Plattegrond perronniveau perrons 3, 4 en 5 oostzijde - Installaties

PHS DS5 - Schiedam - Rotterdam

Definitief Ontwerp
Rotterdam oostzijde - Perron 3 en 4 - Installaties en Outillage

Documentnummer: 3.1-IE-TDO-000101

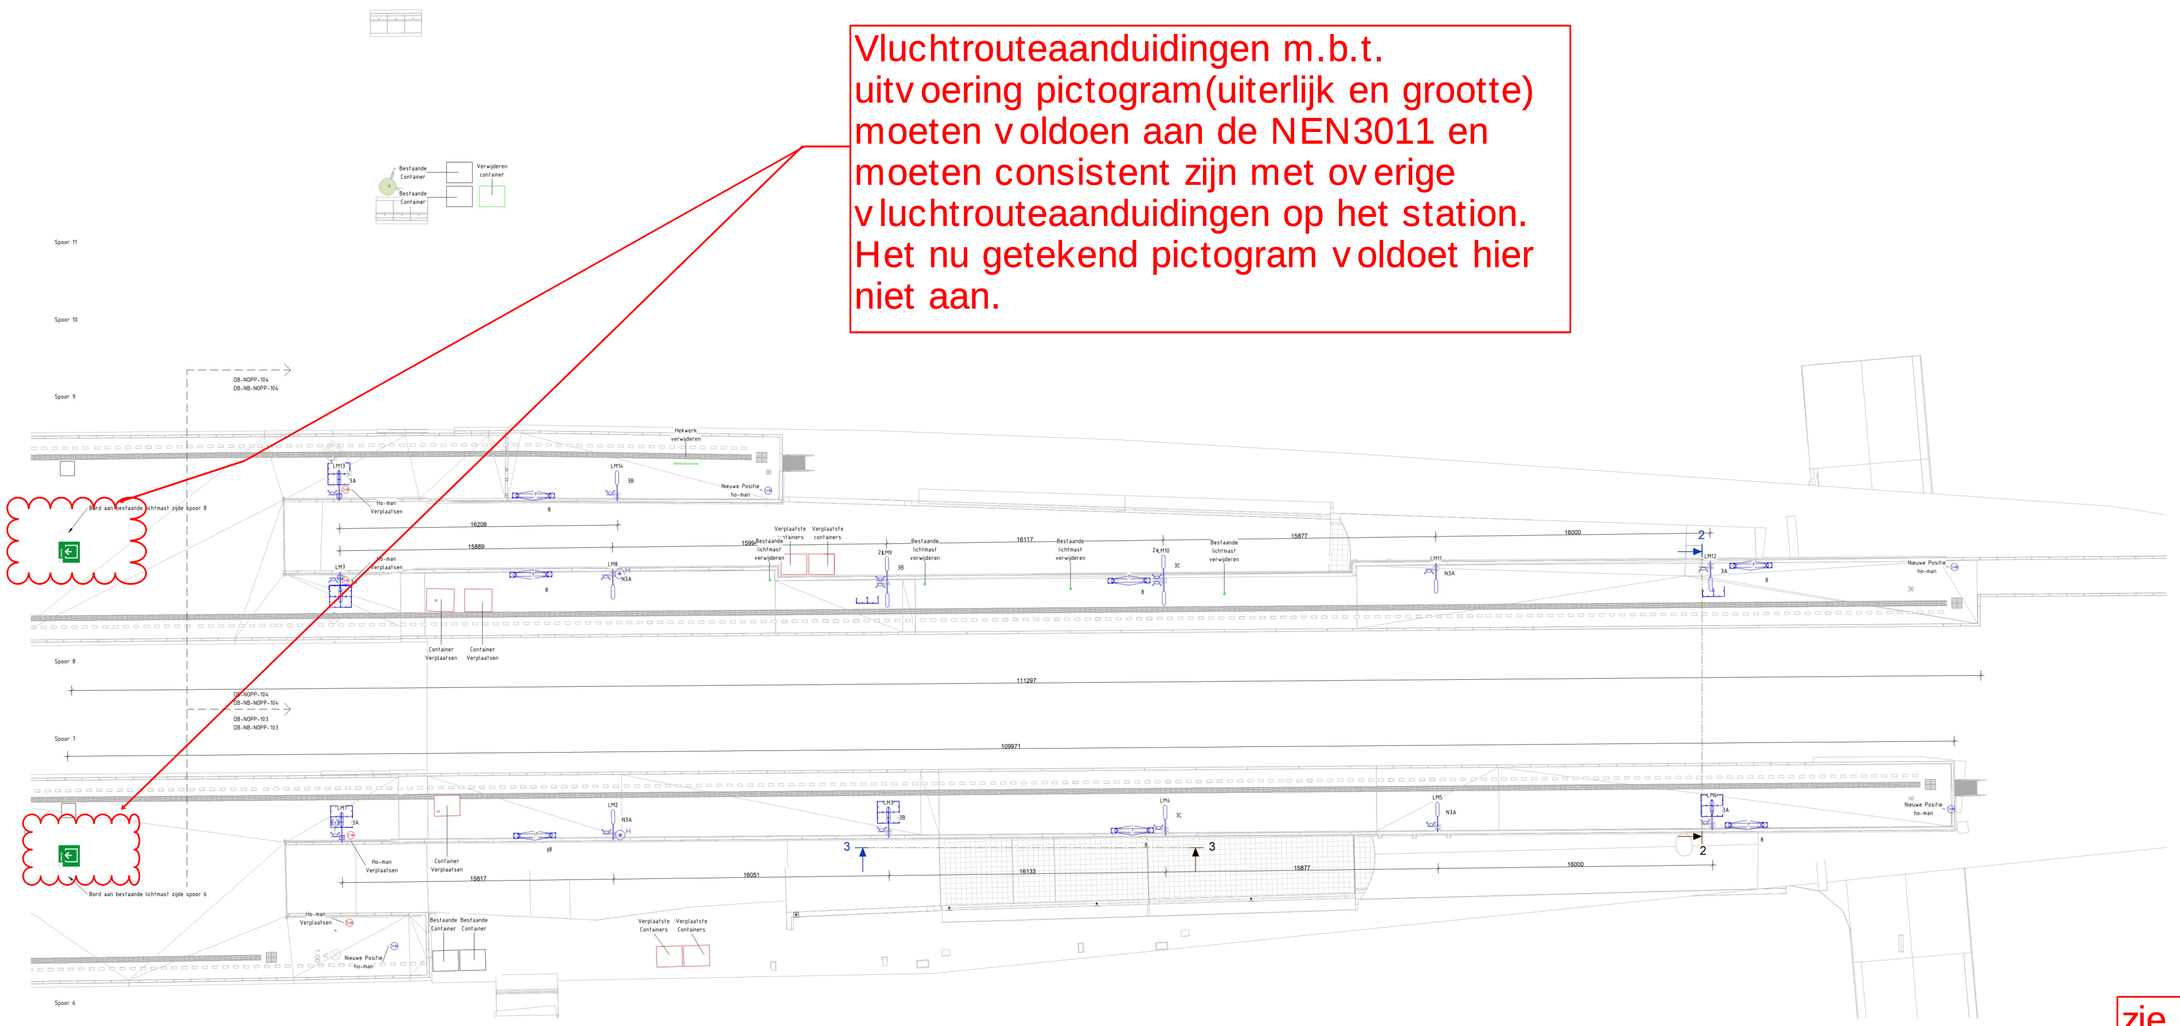
Vluchtrouteaanduidingen m.b.t. uitvoering pictogram(uiterlijk en grootte) moeten voldoen aan de NEN3011 en moeten consistent zijn met overige vluchtrouteaanduidingen op het station. Het nu getekend pictogram voldoet hier niet aan.

zie correcties
